Katowice, dnia 3 kwietnia..... 2018r.**Do Wykonawców w postępowaniu nr KS/ZP/1/2018****pn.: „Wykonanie przejezdnej myjki taboru kolejowego wraz z usługą utrzymania dla potrzeb Kolei Śląskich Sp. z o.o.” (postępowanie nr KS/ZP/1/2018)**

w związku z otrzymanymi pytaniami do postępowania pn. „Wykonanie przejezdnej myjki taboru kolejowego wraz z usługą utrzymania dla potrzeb Kolei Śląskich Sp. z o.o.”, Zamawiający składa niniejsze wyjaśnienia:

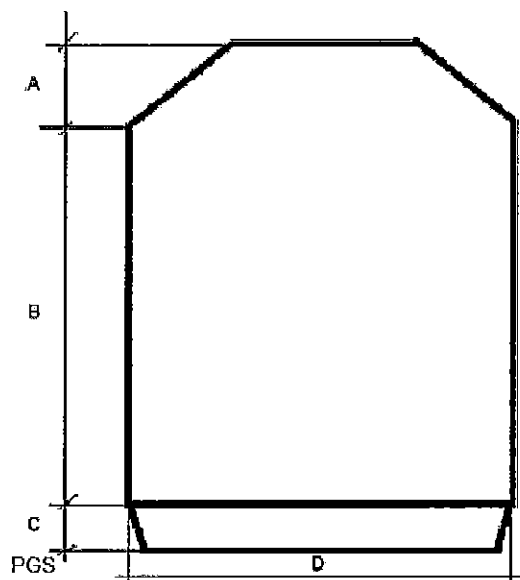
Proszę o podanie przekroju pojazdu dla każdej serii do jakiej wysokości ma się odbyć skuteczne mycie ścian bocznych?

**Odpowiedź:** Zamawiający informuje, że szacunkowe wymiary pudeł (przekrój) pojazdów, przedstawia poniżej.

Parametr	EN76/ 27WEb	EN75	35WE/ 36WEa	EN57KM/ EN57AKŚ/ EN71AKŚ/ EN57	14WE	21WEa/ 22WEd/ 34WEa	SA138
A	657	590	A+B=2775	620	A+B+C=4150	A+B=3005	3350
B	2710	2660		2200			
C	913	600	900	900		-	-
D	2895	2880	2840	2880	2880	2840	2970
